CONCEPTO TÉCNICO
GR 015-2026-OT-0611-012-031

Revisión de la propuesta de ajuste al Plan Ordenamiento Territorial - POT del Distrito de Santiago de Cali, en jurisdicción de la DAR Suroccidente, en lo referente a la gestión del riesgo, suelos y espacio público como parte del proceso de concertación.

Grupo Gestión del Riesgo y Cambio Climático.

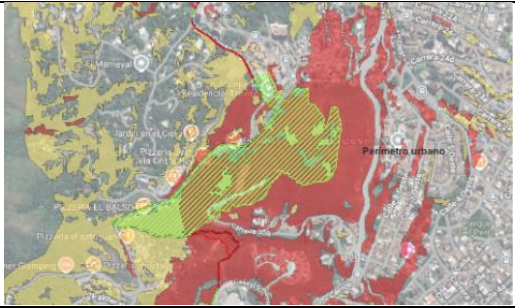
Con relación a la inclusión y exclusión de áreas al perímetro urbano, una vez revisadas las fichas que justifican estas acciones (inclusión / exclusión), se tienen los comentarios a continuación. En hachurado verde los polígonos propuestos a incluir y en hachurado rojo a excluir.

Figura 3. Amenaza por inundación pluvial - Propuesta suelos de expansión 5 y 6 Navarro. Fuente: Alcaldía de Santiago de Cali, 2026

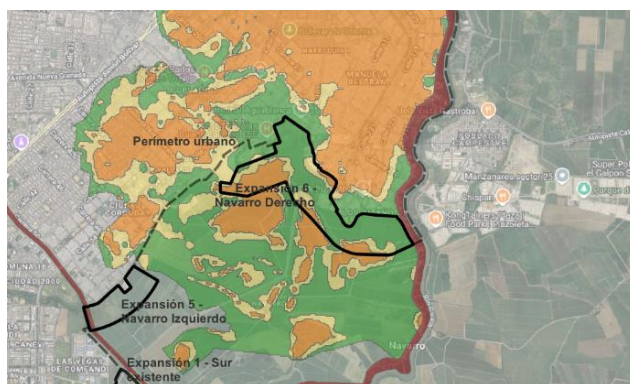
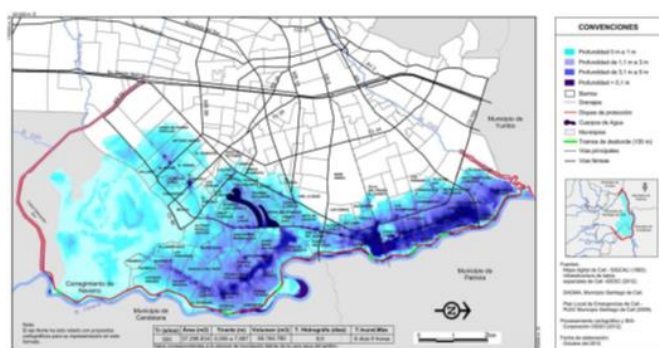
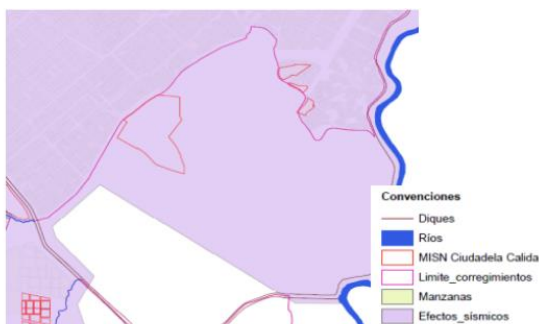
Amenaza por Inundación fluvial: En general todo el corregimiento, por génesis geológica y geográfica corresponde a la llanura de desborde y de inundación del río Cauca y de sus tributarios y por ende es potencialmente inundable. La zona “EXPANSIÓN 6 – NAVARRO DERECHO” está en zona de amenaza alta y media por inundación (ver Figura 3).

Figura 7. Sectorización del Canal CVC Sur y de los tres primeros kilómetros del Jarillón del río Cauca. Fuente: Grupo Geoestructural 2014

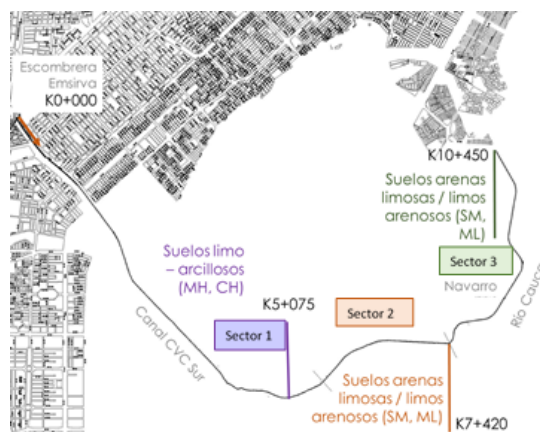
Con lo anterior, se muestra claramente que el sector Navarro presenta condiciones geotécnicas delicadas y que las profundidades de los estratos susceptibles a licuación se encuentran a profundidades superiores a los 8,0 m de profundidad, razón por la cual los desarrollos en superficie se verían directamente afectados sin considerar un tratamiento ingenieril de los mismos. La infraestructura directamente afectada serían obras lineales (acueducto, alcantarillado, telecomunicaciones y vías).

Figura 9. Propuesta ajustada sector Navarro - marzo 25 de 2026.

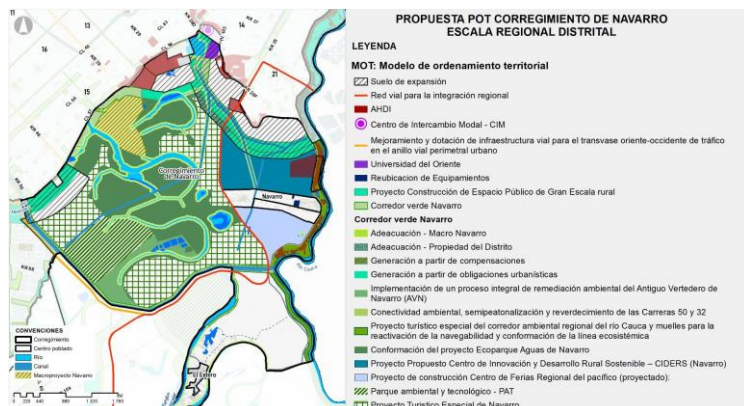
Con base en las objeciones presentadas, el Distrito presentó ajuste a la propuesta (25/03/2026) sobre la cual se tiene que las condiciones asociadas a gestión del riesgo y suelos no cambian por lo que el desarrollo propuesto debe ajustarse a dichas limitaciones.

Por su parte en lo que respecta al cinturón ecológico, se mantiene sobre el trazado del antiguo cauce del río Meléndez con las condiciones de uso y ocupación que permitan cumplir con su función como regulador de las condiciones ambientales de la zona y mantenerse como barrera del crecimiento urbano.

Figura 14. Áreas de coincidencia – formación Guachinte. Fuente: Instituto Colombiano de Minería – INGEOMINAS, Departamento Administrativo de Gestión del Medio Ambiente – DAGMA. Proyecto de Microzonificación sísmica de Cali - Mapa de procesos asociados a minería de carbón. 2005.

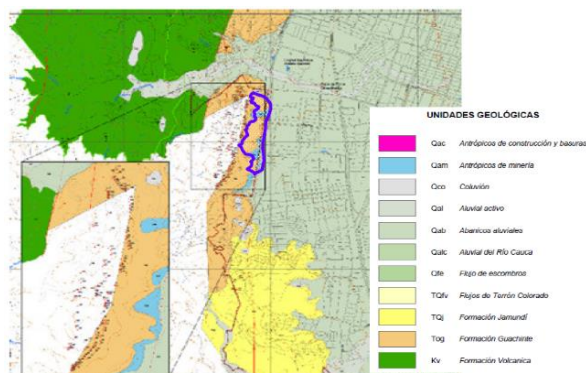
Guachinte, la cual representa la existencia de mantos de carbón explotados por las actividades mineras evidenciadas en el Cerro de La Bandera, generando un escenario de amenaza por subsidencia hasta ahora no estudiado. Según el mapa de bocaminas levantado por el INGEOMINAS en el año 2005 para la microzonificación sísmica de Cali, es claro que en la parte alta de este cerro existe alta densidad de bocaminas, permitiendo inferir la alta intervención que debe tener el cerro al interior de este.

En consecuencia, se recomendó incorporar el área a la estrategia de borde y conectividad con el Ecoparque, considerando la potencialidad ambiental, y por lo tanto incluir en su totalidad como suelo de protección.

Figura 16. Avenida torrencial La Guillermina - Suelo de expansión propuesto Cerro de la bandera

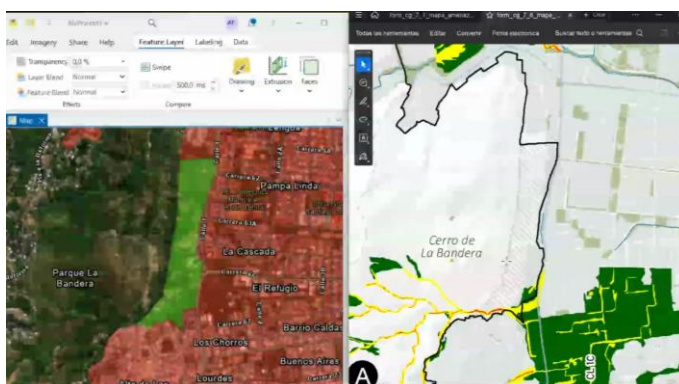
Amenaza por avenida torrencial: La zona sur del polígono de la propuesta de esta zona de expansión presenta amenaza media y baja por avenida torrencial según el estudio 2K presentado por el Distrito.

Figura 19. Área de expansión Navarro Sur – amenaza por inundación R. Meléndez. Fuente: CVC – Univalle, 2025

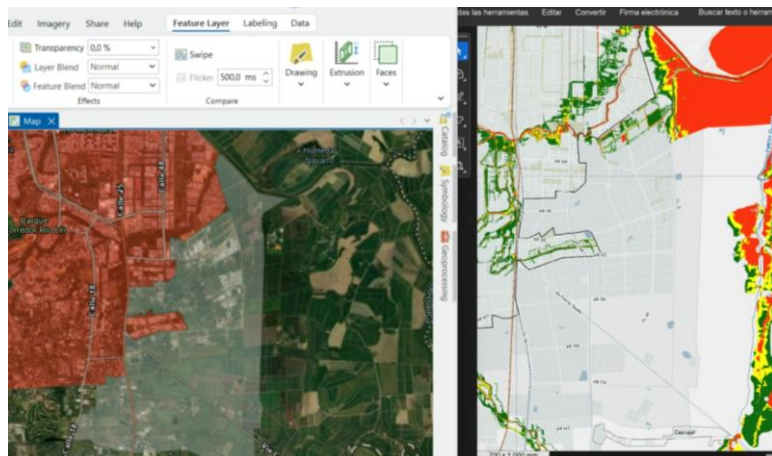
media por desborde del canal interceptor sur (Figura 19). Esto condiciona la propuesta de desarrollo a la mitigación correspondiente con las implicaciones del drenaje pluvial.

Figura 22. Clase agrológica 3 en suelos de expansión sur propuestos – Escala 1:25.000. Fuente: CVC – IGAC, 2023.

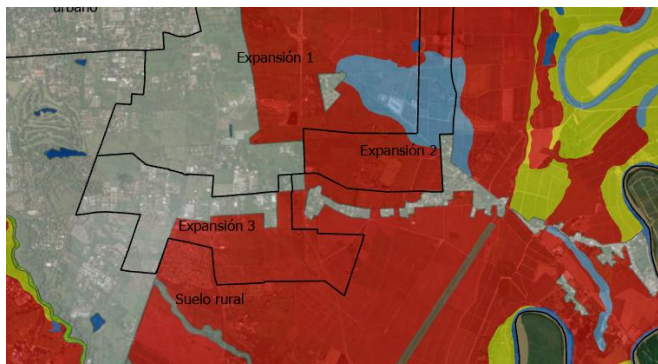
Las áreas propuestas se superponen en suelos de clase agrológica III (ver Figura 22Figura 20), por lo que la propuesta de clasificación deberá sustentarse claramente en la necesidad de área para el desarrollo de vivienda, en cumplimiento de lo dispuesto por la normatividad vigente. El suelo de expansión urbana sólo podrá ampliarse sobre los suelos que según la clasificación del Instituto Geográfico Agustín Codazzi pertenezcan a las clases agrológicas I, II o III, cuando no sea posible destinar al efecto suelos de diferente calidad o condición.

Figura 24. Zona del centro poblado de Montebello con multiamenaza y ocupación sobre el AFP.

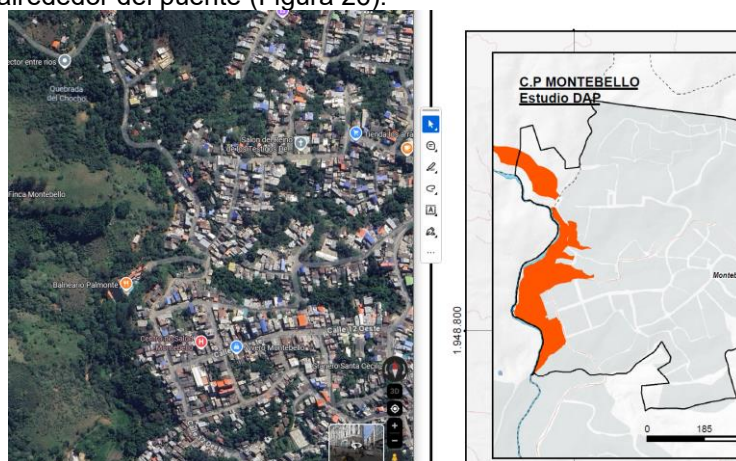
En este caso solo se incluyen La Vorágine y Montebello, pero se requiere incluir Pueblo Pance sobre la ocupación en las márgenes del río alrededor del puente (Figura 26).

Figura 28. Estado de ocupación sobre suelo suburbano propuesto. Fuente: Alcaldía de Santiago de Cali, 2026.

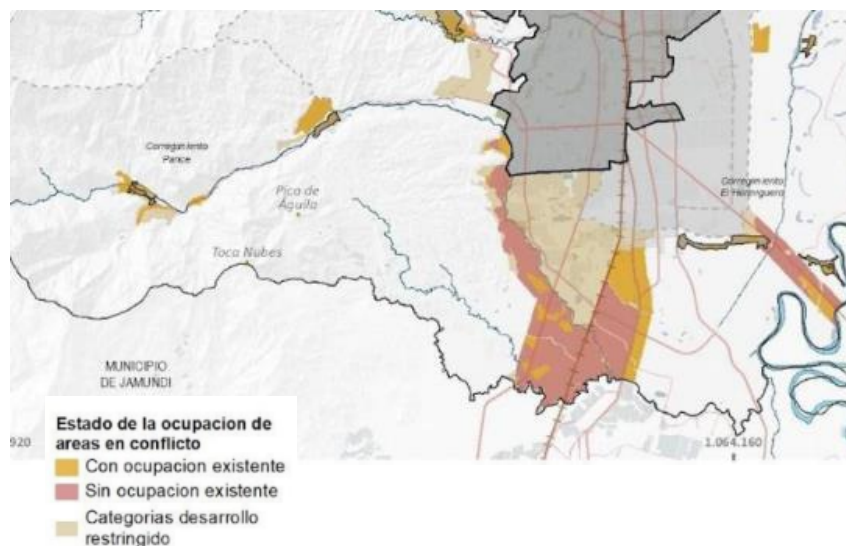
En cuanto a la ocupación actual del área, tanto propuesta nueva como el área que se retoma del ordenamiento territorial vigente se observa en la siguiente figura, de lo que se concluye que la mayor proporción se encuentra sobre el corredor vial suburbano de la vía que conecta a Santiago de Cali con Jamundí y el área del Cementerio Metropolitano del Sur (Figura 28). En el mapa 49 parte del área suburbana propuesta se encuentra en la categoría normativa Rural disperso UAF zona plana con lo que el área mínima de predio se encuentra entre 4 y 6 ha.
